DODATEK Č. 1

**„Návštěvnícké středisko NPP Hodonínská Důbrava – Dům přírody Hodonínské
Důbravy – expozice“**

ZMĚNOVÝ LIST

číslo: ZL č. 01

↙ klikce se 20bkem
http://www.dura-slovak.cz/html/23-5_246
http://www.duranet.sk/html/prostredky-spravy/11353.html

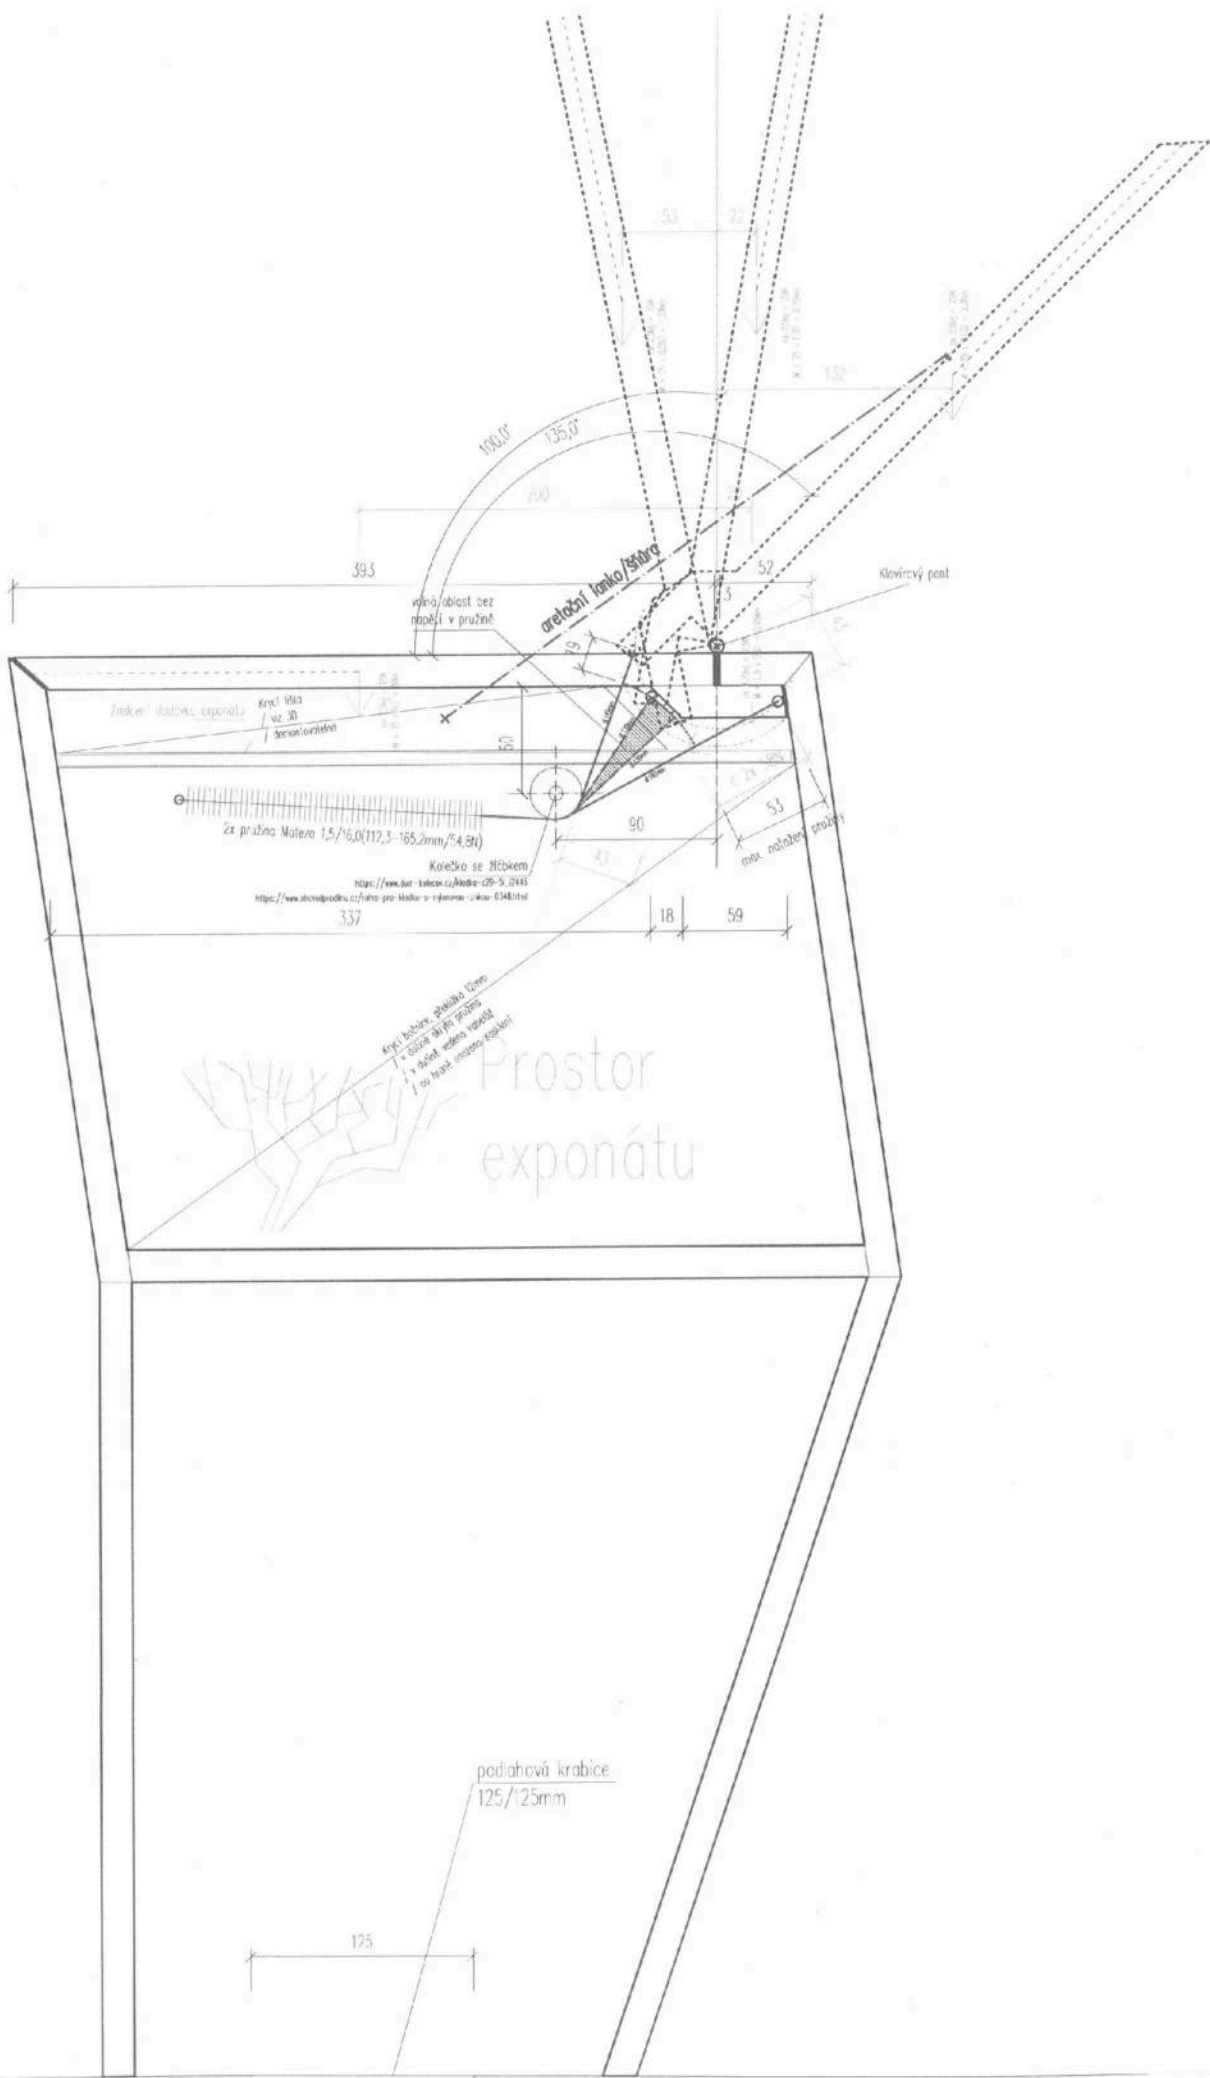
- 1) Exponát Infokrabice E.01a - dle vzorkování se na maketě výrobku prokázalo, že nejdou užit žádné panty bez průvěsu dvířek. Viz příloha-infokrab-E01a

Byl řešen průvės dvířek za použití původně navrhovaných pantů. Byl dohodnut nový způsob otevírání dvířek, a to sklopný způsob místo otevírání křídlového. Důvodem změny je velký průvės dvířek při otevíření a tím komplikované zavření.

Pokus s kratšími pružinami nebo delšími nejsou, závěs v 1/2 dvířka od pantu

- 1) **Exponát E.01a Infokrabice** - 5ks. Bylo zvoleno otvírání dvířek sklopné (namísto otevíracích křídel složených do tvaru L), shodně jako na exponátu E.01b (Infokrabice s projektorem). Pro aretaci dvířek je návrh doplněn o táhlo s navijákem 1ks á infokrabice, Výkresová dokumentace změny v příloze ve složce infokrab-E01a.
- 2) **Exponát E.01c Infokrabice** - 7ks. Návrh doplněn o tlačné vzpěry 2ks á infokrabice. Výkresová dokumentace změny v příloze ve složce infokrab-E01c.
- 3) **Exponát pexebox** - navýšení objemu materiálu na výrobu, kde dochází k úpravě otočných částí pexeboxu - „kartičky“ o celkové výměře ca 0,8 m2. Je změněna díra v kostce z kulaté na oválnou, z tohoto důvodu je potřebné zvolit jiný technologický postup pro výrobu. Výkresová dokumentace změny v příloze ve složce pexebox-

1/ **Exponát Infokrabice E.01a** – Předmětný výstavní exponát je autorským originálem a bez zhotovení prototypu nelze jeho funkčnost a zejména bezpečnost dotáhnout do finální podoby. Úprava navržená zhotovitelem přinese zvýšenou bezpečnost exponátu. GP (AD) doporučuje změnu schválit.

Detail 1.2

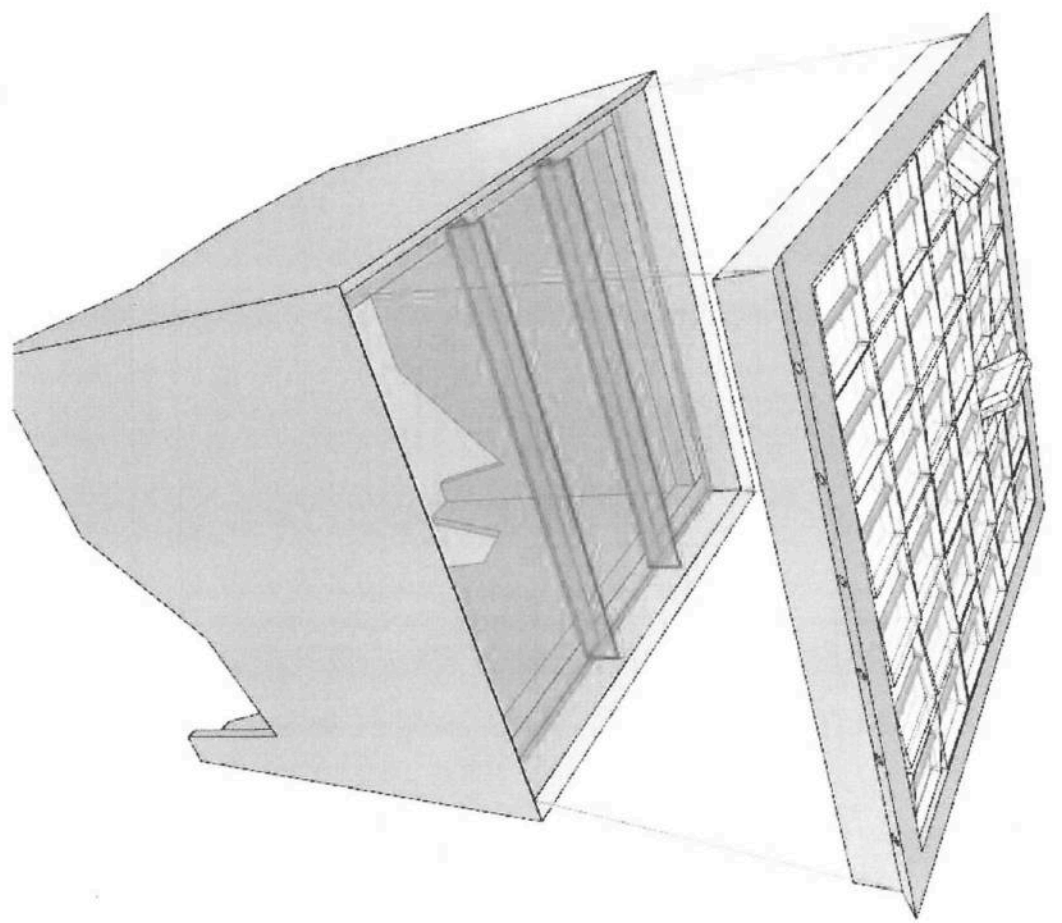
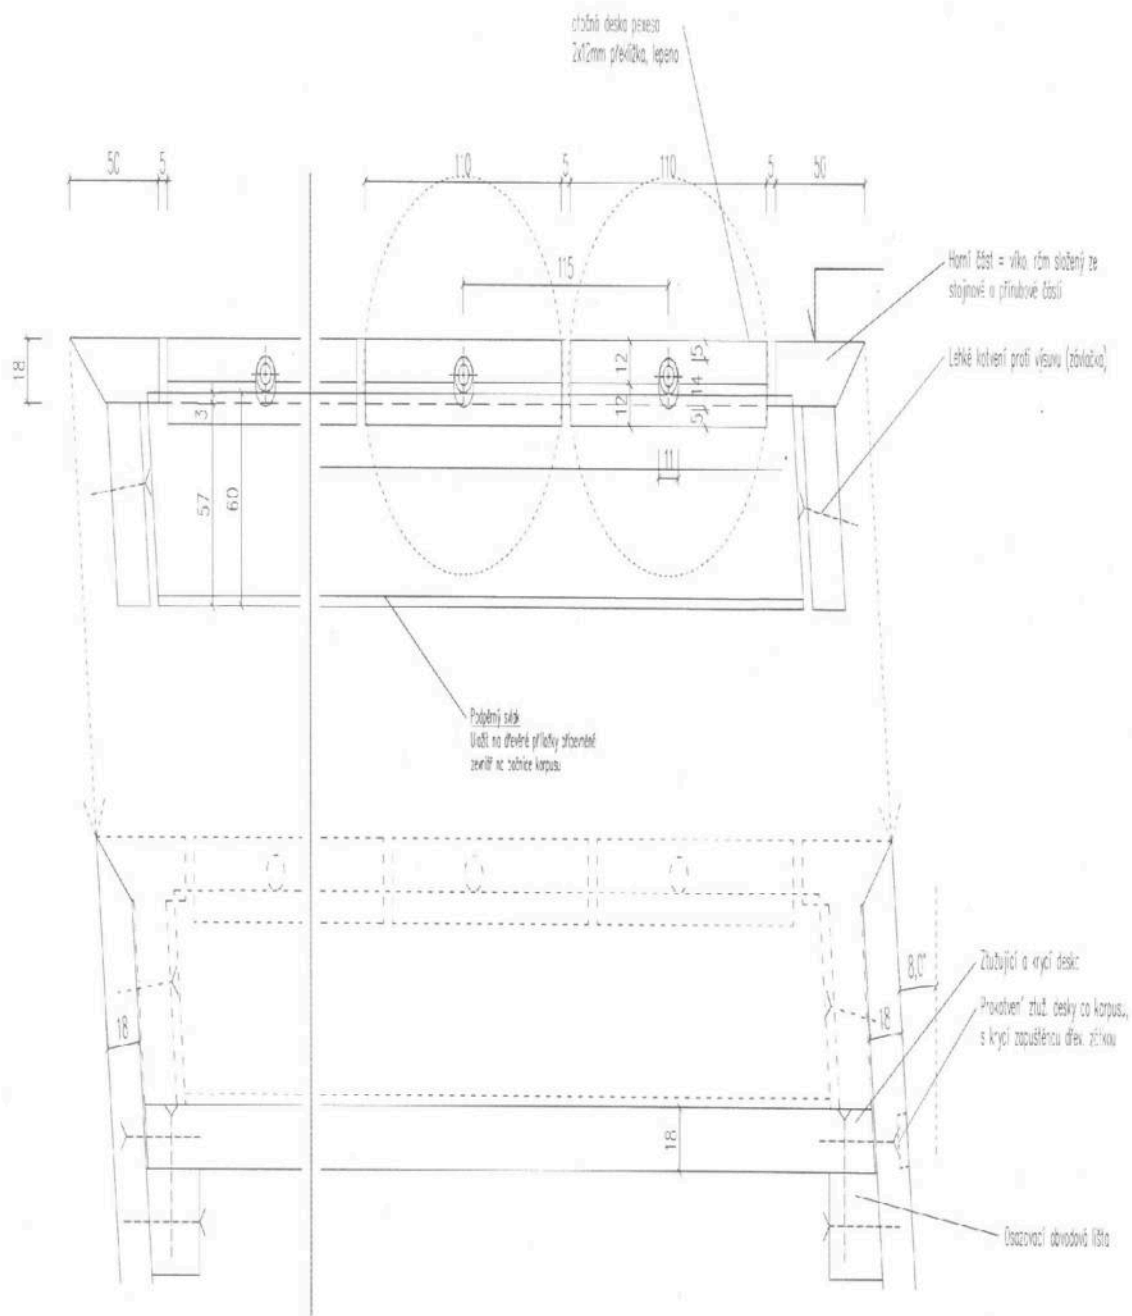
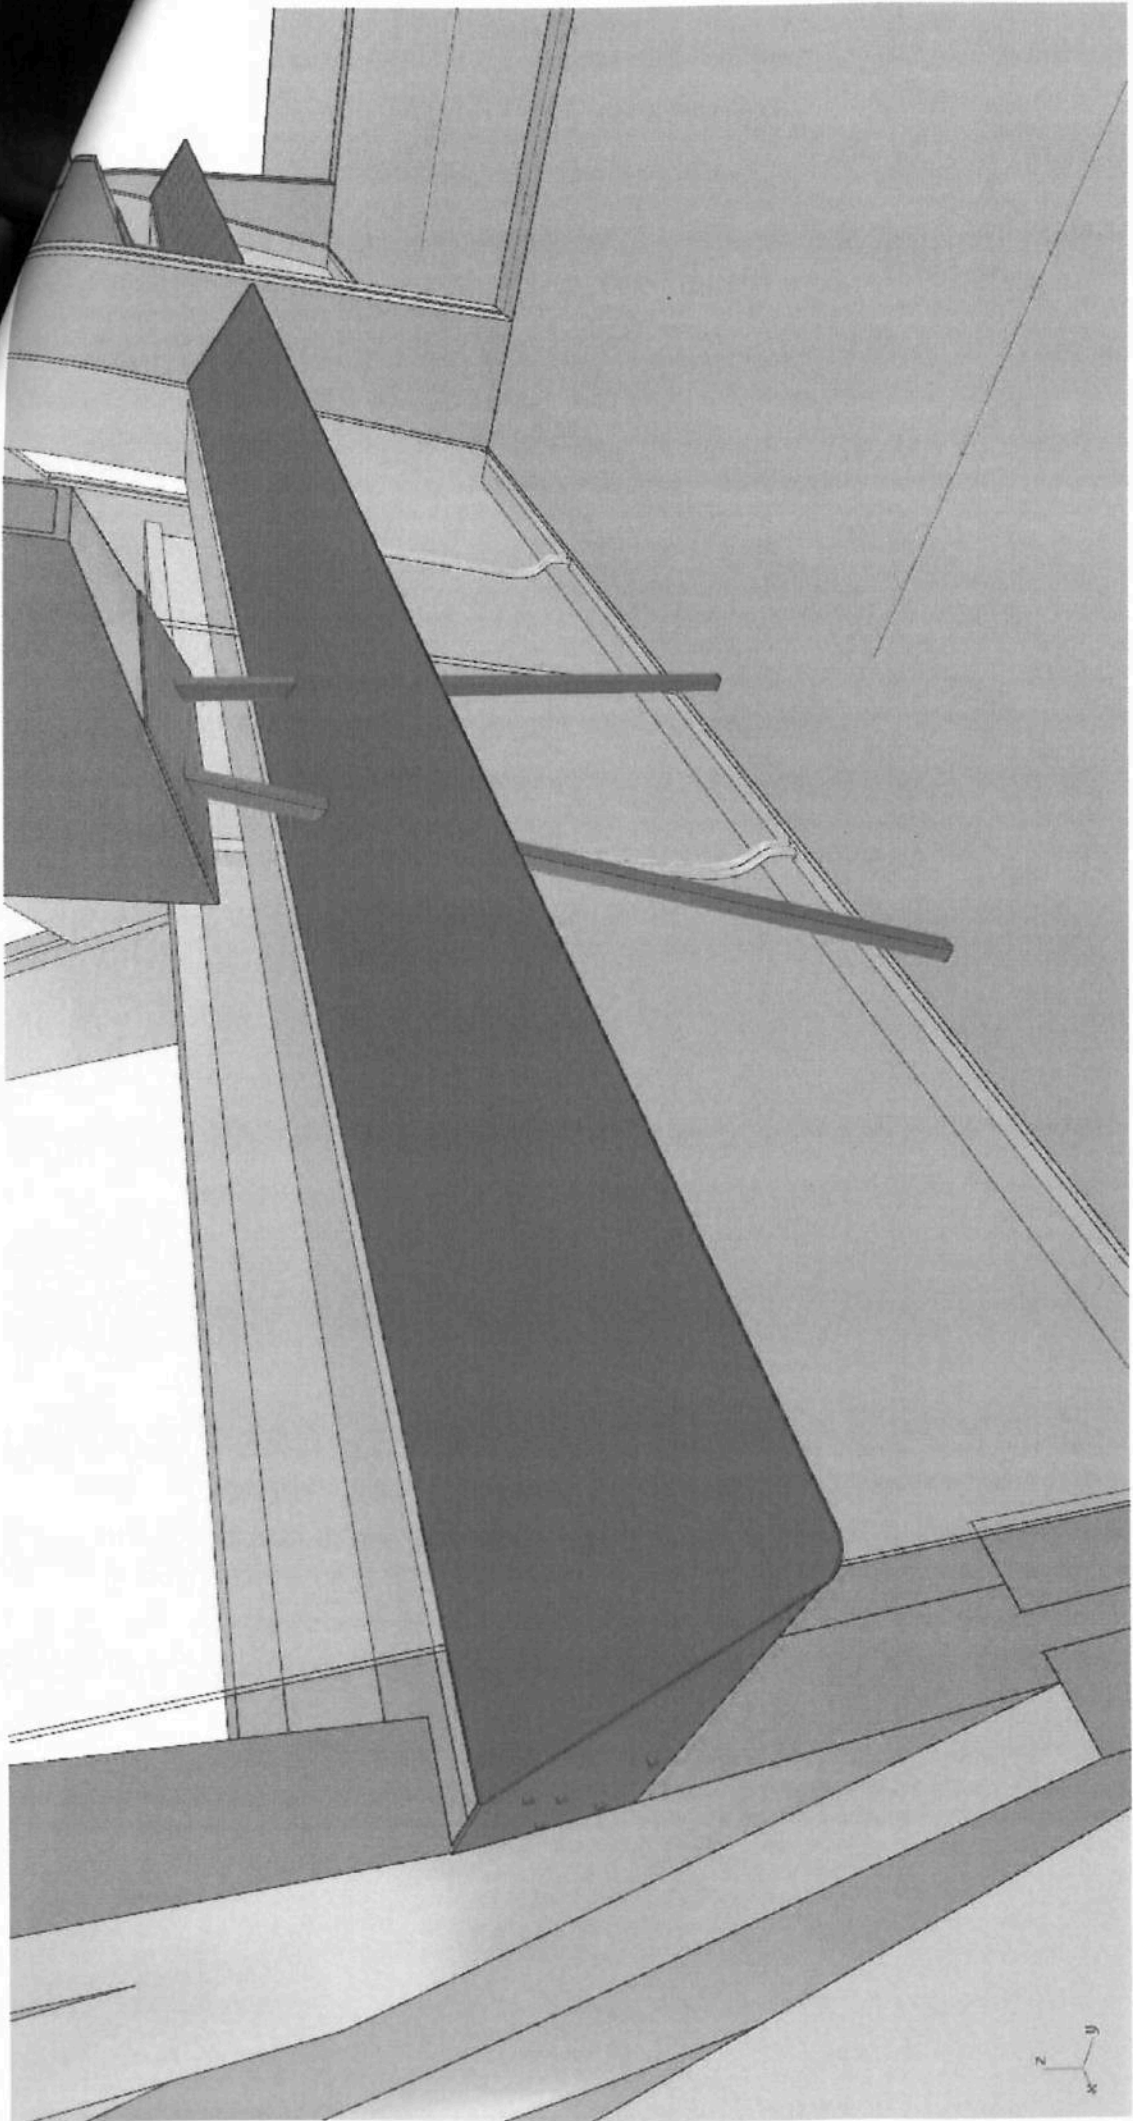
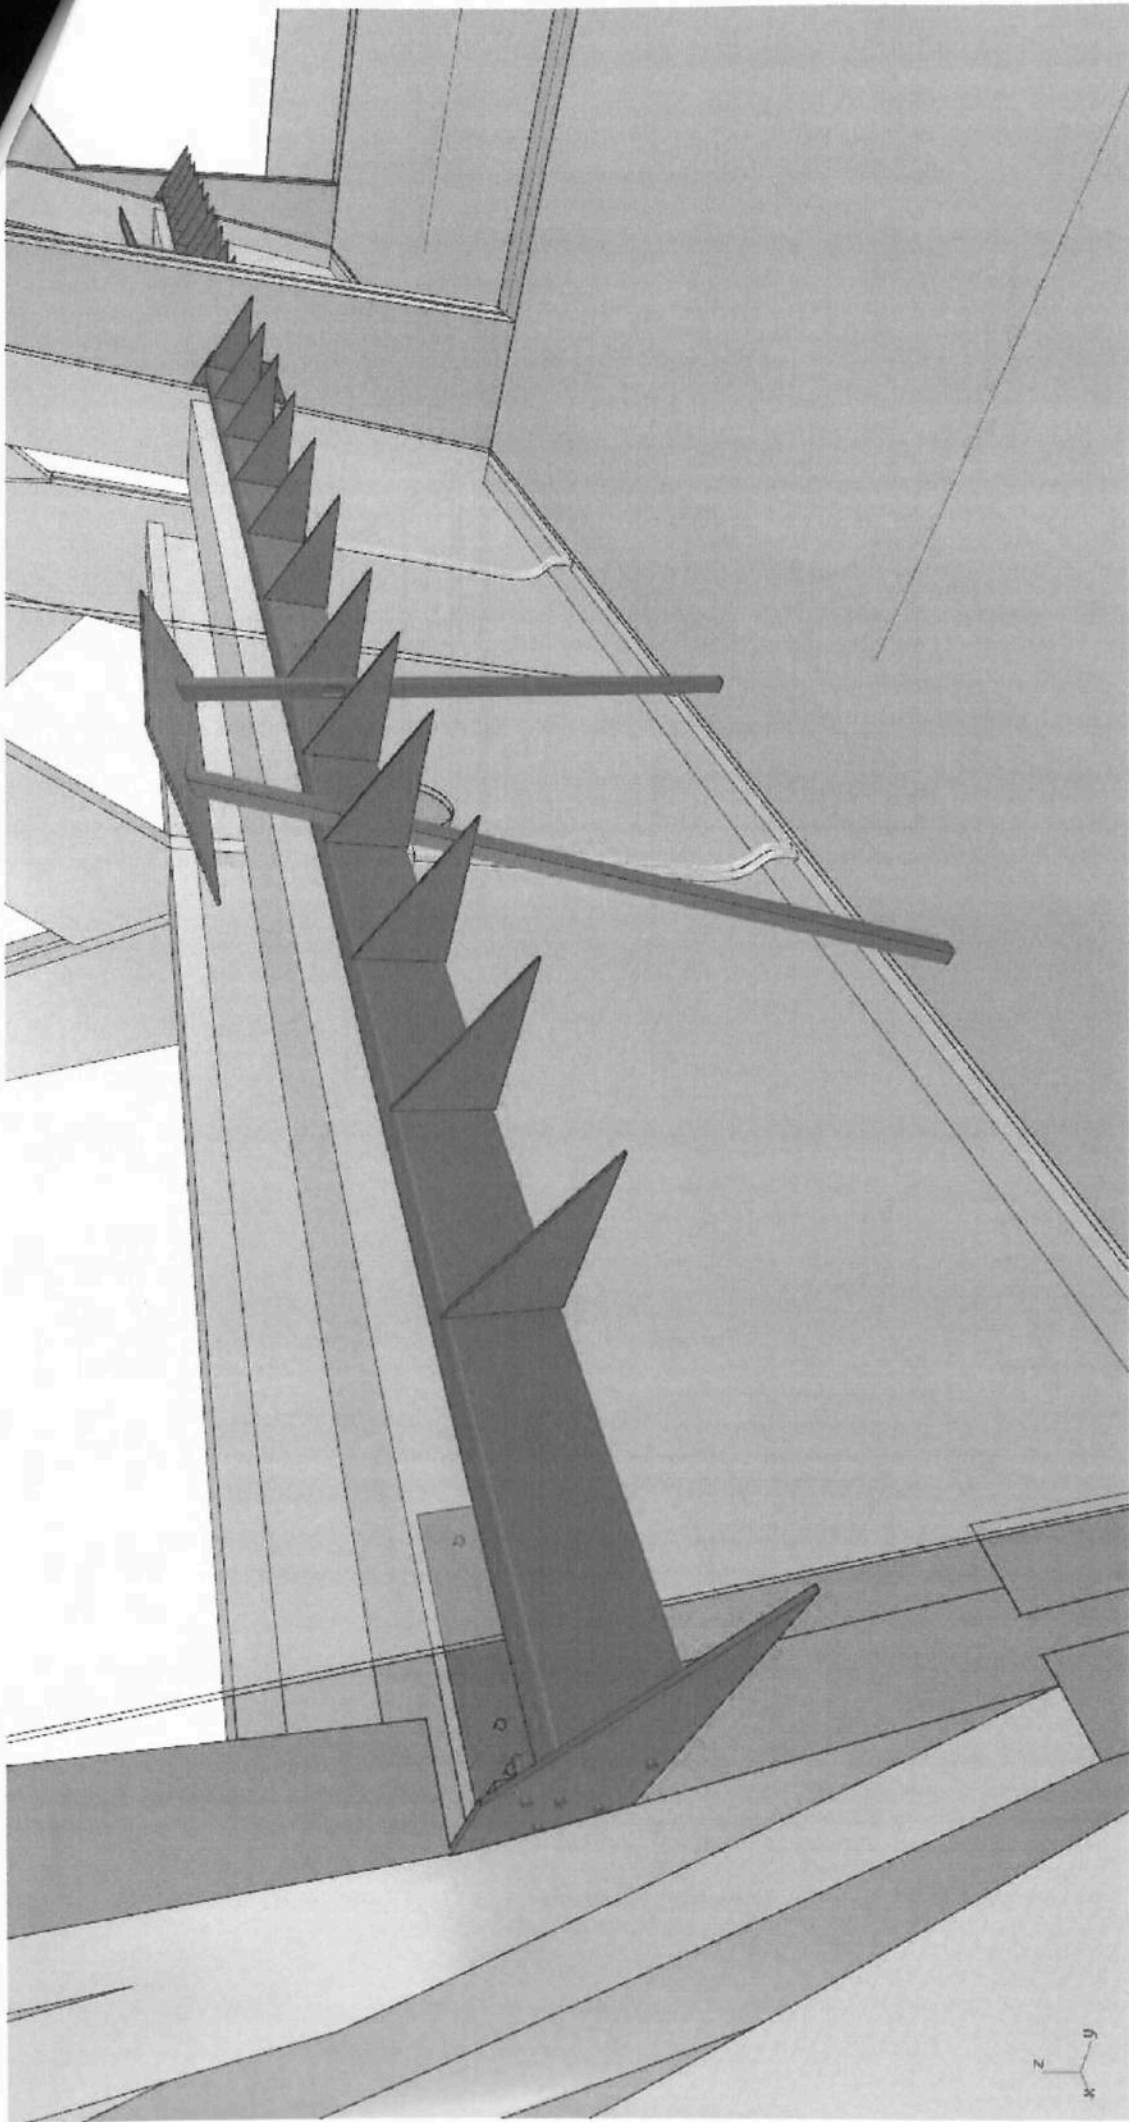
- 3) Exponát Pexibox – dle vzorkování došlo k úpravě tloušťky překližky otočných kartiček, nutno provést oválnou díru do osy otáčení kartičky tak, aby se kartička zaaretovala v potřebné poloze - navrženo slepením dvou kusů destiček licem k sobě, tudíž dochází k navýšení objemu materiálu. Viz příloha- pexibox-E09_UPRAVA1

Ukázalo se, že při použití kulatého otvoru na kartičce pexesa nedocházelo k dostatečné aretaci a kartičky se protáčeli. Proto, aby bylo pexeso funkční a hrátelné byl zvolen oválný otvor. Tato volba s sebou nese změnu postupu výroby a zvětšení objemu materiálu a jiný způsob vytvoření otvoru, kde nebude vrtán, ale bude frézován na frézce. Následně budou k sobě slepeny dvě destičky s vyfrézovanými drážkami, abychom ve výsledku docílili oválného otvoru.

3/ Exponát Pexebox - dle předchozí bod. GP (AD) doporučuje změnu schválit.
